CITTA' DI FOSSANO

MODIFICA AL PIANO REGOLATORE CIMITERIALE N. 3

Cimitero Urbano:

Creazione di area per inumazione rivolta verso La Mecca.

Si riporta un estratto fuori scala delle modifiche apportate dalla variante con l'individuazione schematica delle possibili aree per ampliamento.

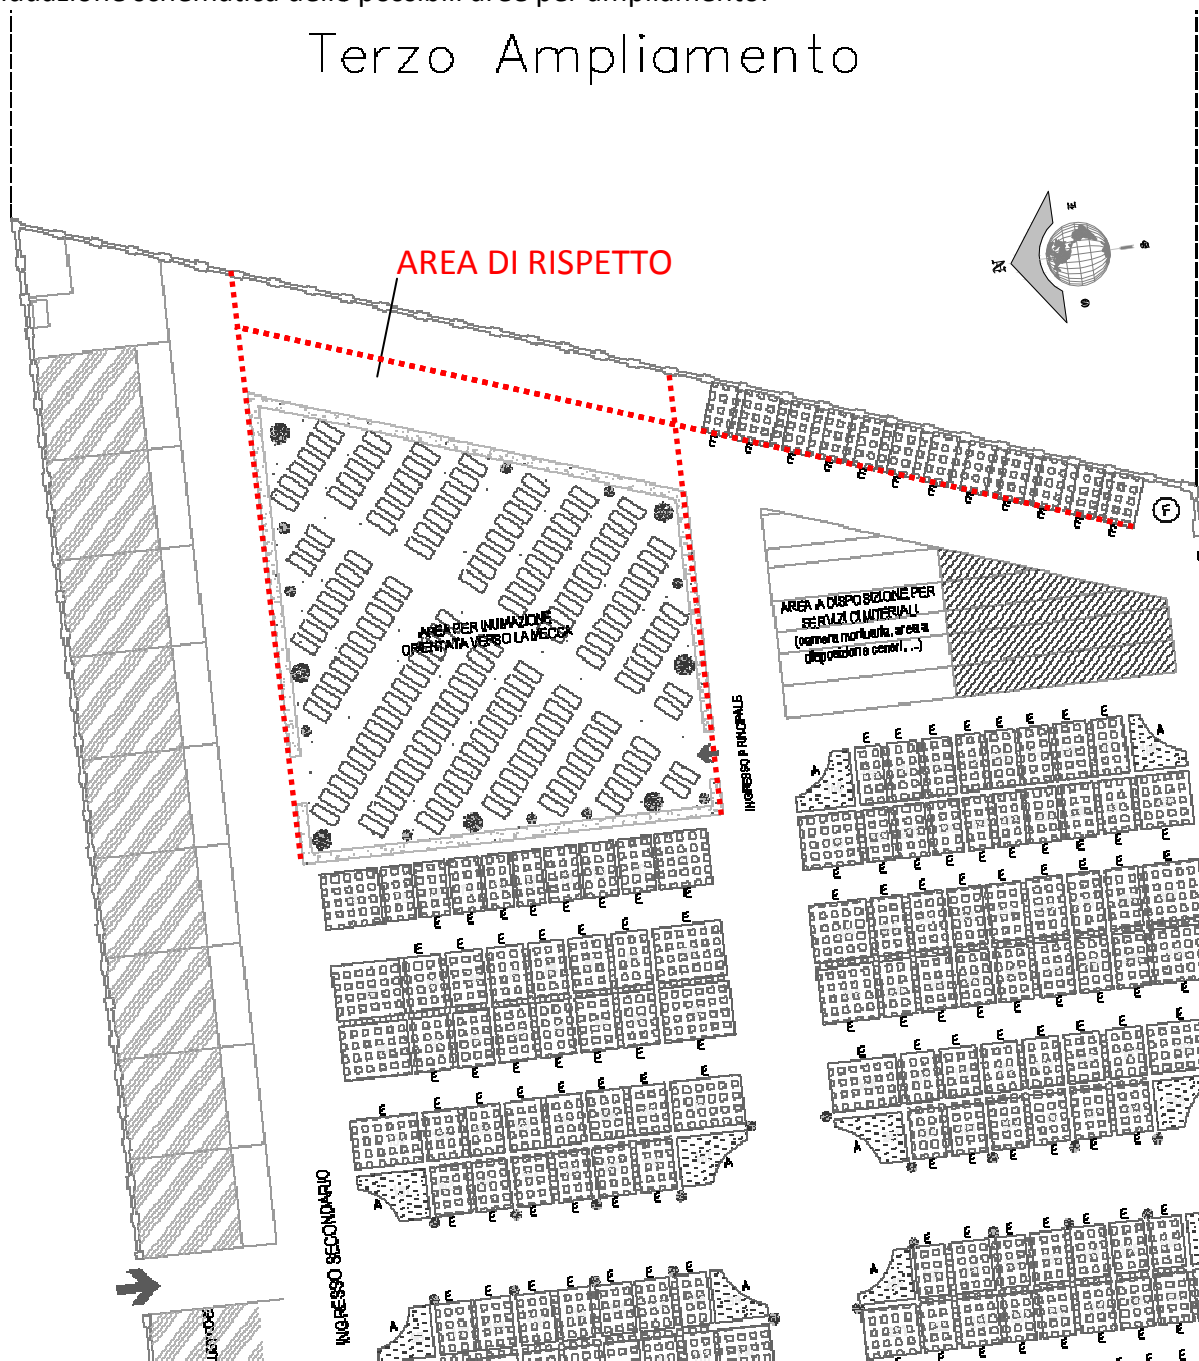
La Variante prevede pertanto la creazione di un'area per inumazione rivolta verso La Mecca, della superficie di mq. 1.070, eventualmente ampliabile fino a mq. 1.380 con potenzialità di accoglienza di 152 fosse, il tutto delimitato da una siepe che ne definisce i confini.

L'area è stata progettata rispettando i dettami della religione musulmana: la posizione delle tombe è stata orientata in modo che la proiezione del volto del defunto, deposto nel sepolcro sul suo fianco destro, sia rivolta verso sud-est (a circa 131°), guardando idealmente verso La Mecca (*qibla*), secondo lo schema sotto allegato.

Le fosse hanno dimensioni di cm. 80 x 220, sono distanziate l'una dall'altra cm. 50 e organizzate a file separate da uno spazio di cm. 150; inoltre sono previsti due ingressi all'area che danno origine ai due viali principali. Per l'accesso di questa specifica zona non è previsto un ingresso autonomo che quindi avverrà dall'entrata "nuova" posta a nord del camposanto.

L'intervento progettuale avviene quindi nella parte del cimitero urbano definita in planimetria "terzo ampliamento", ancora disponibile ad eventuali modificazioni alle destinazioni d'uso in quanto porzione non ancora utilizzata. Contestualmente alla creazione della sopra citata area per inumazione, sono state apportate alcune variazioni alle aree preesistenti come di seguito specificato.

- ✦ Eliminazione delle aree 99li per realizzazione di edicole private:
 - ▶ dal n. 45 al n. 54 (16 edicole) – fronte colombari;
 - ▶ dal 63 al 70 (8 edicole);
 - ▶ n. 10 edicole (senza numero) poste lungo il muro di cinta a nord-est;
- ✦ Eliminazione delle aiuole 99li per inumazione e costruzione cripte nn. 53, 62, 71 (3 aiuole);
- ✦ Riduzione e contestuale spostamento dell'"Area a disposizione per servizi cimiteriali", che passa da una superficie di mq. 477 a mq. 195 e viene localizzata in area adiacente a quella in oggetto di variante;
- ✦ Riduzione della superficie delle monoinumazioni 25li che passano da una superficie di mq. 352 a mq. 157.

La variante prevede inoltre la creazione di un "area di rispetto" di mq. 310 attualmente libera da qualsivoglia destinazione d'uso, studiata appositamente per eventuali ampliamenti "alternativi" o della novella area per inumazione, o del prolungamento lungo il muro di cinta a nord-est delle edicole private eliminate dalla presente variante.
